RESOLUCIÓN de 2 de noviembre de 2025, de la Dirección General de Sostenibilidad, sobre modificación del proyecto de Planta Fotovoltaica "Arañuelo C" y su línea de evacuación, en el término municipal de El Gordo (Cáceres), cuya promotora es Fuerzas Energéticas del Sur de Europa XXV, SL. Expte.: IA24/1679. (2025063971)

a) Contenido de la modificación.

Mapa 1: Ubicación de la planta fotovoltaica Arañuelo C tras la modificación planteada.

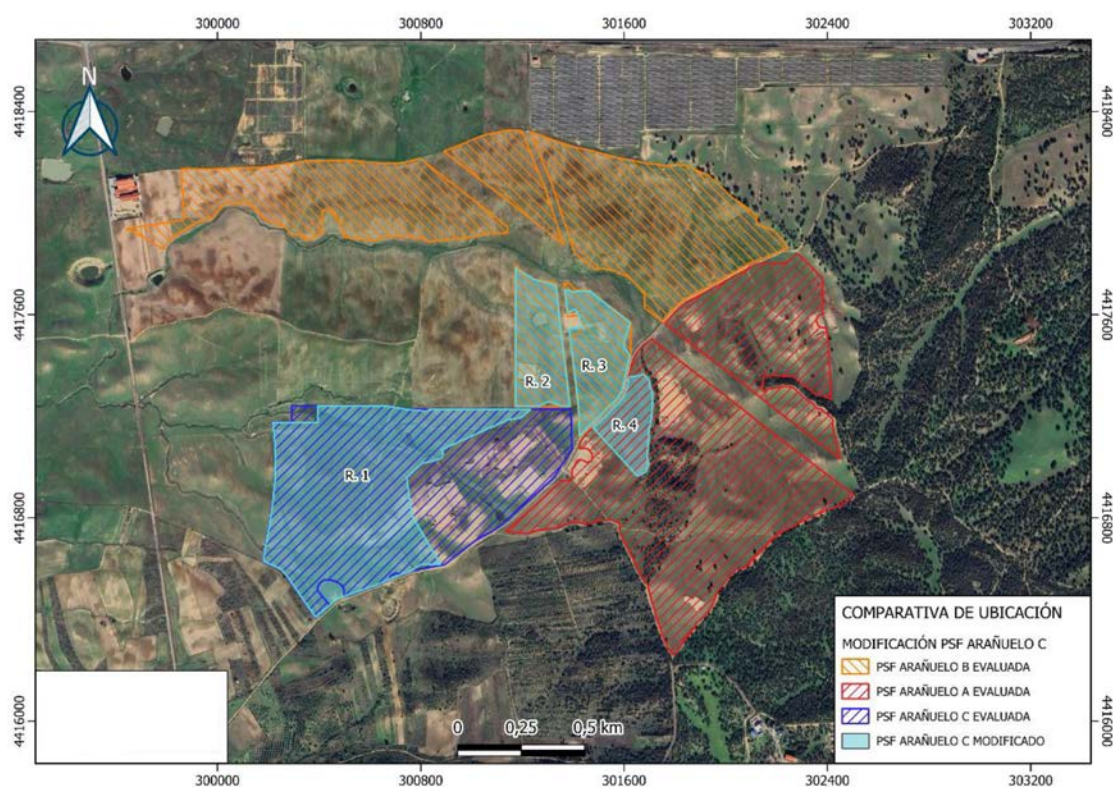
— Modificación de la implantación y recintos vallados de la instalación fotovoltaica.

Como consecuencia de estas modificaciones, la superficie ocupada por la instalación fotovoltaica Arañuelo C pasa de estar encerrada en un único recinto vallado a cuatro recintos, ocupando superficies evaluadas en la tramitación de evaluación de impacto ambiental de las plantas fotovoltaicas Arañuelo A y Arañuelo B. A continuación se muestra un mapa de situación de los nuevos vallados perimetrales que conforman la planta fotovoltaica Arañuelo C:

Como se puede observar en el mapa anterior el recinto 1 (R.1) se encuentra dentro de los límites evaluados en la tramitación ambiental ordinaria de la PSF Arañuelo C, los recintos 2 y 3 (R.2 y R.3) se encuentran evaluados en el proyecto de planta solar fotovoltaica Arañuelo B y el recinto 4 (R.4) formaba parte del proyecto evaluado como PSF Arañuelo A. Por lo tanto, la modificación planteada para el presente proyecto ya se encuentra evaluado ambientalmente, y además los proyectos donde se encuentran evaluados los recintos perimetrales, cuentan con declaración de impacto ambiental favorable.

Mapa 2: Ubicación del proyecto modificado PSF ARAÑUELO C y su línea de evacuación.

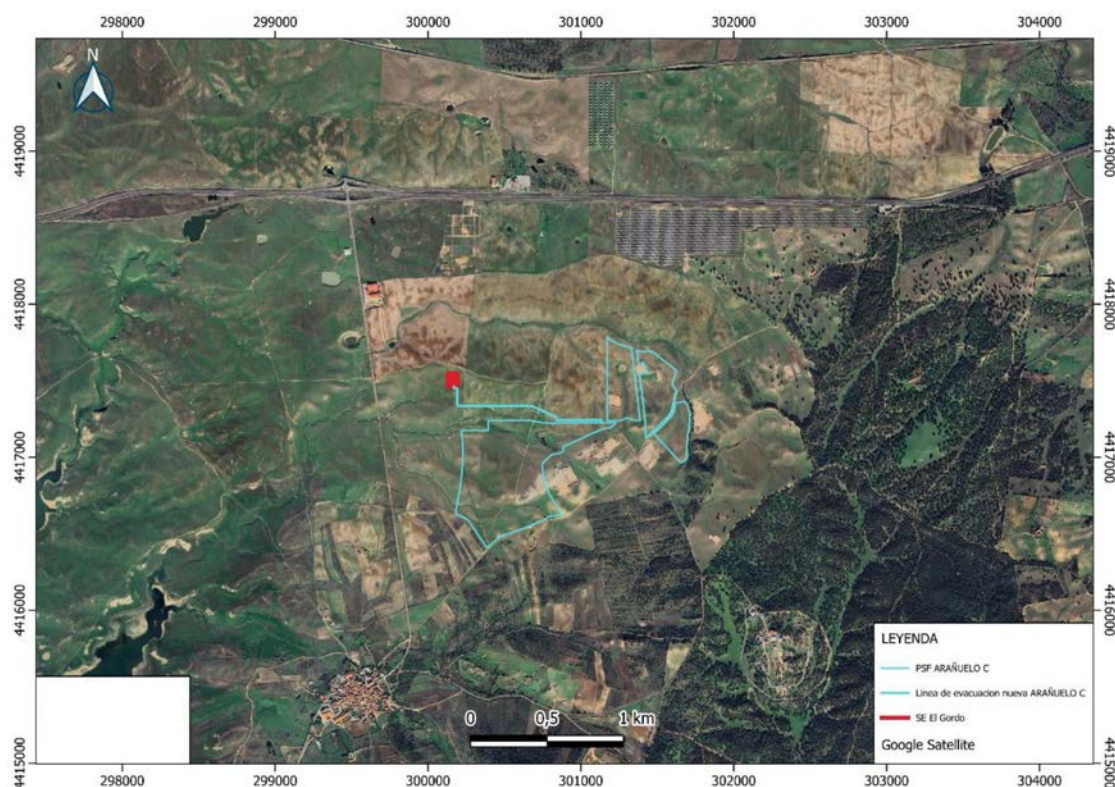
— Modificación de la línea de evacuación de 30 kV.

En cuanto a la línea de evacuación, ésta modifica ligeramente su trazado debido a la reubicación del centro de seccionamiento proyectado para recoger la energía generada en la planta. A continuación, se muestra una comparativa del proyecto de PSF Arañuelo C evaluación en la tramitación ambiental que cuenta con DIA favorable y la modificación planteada:
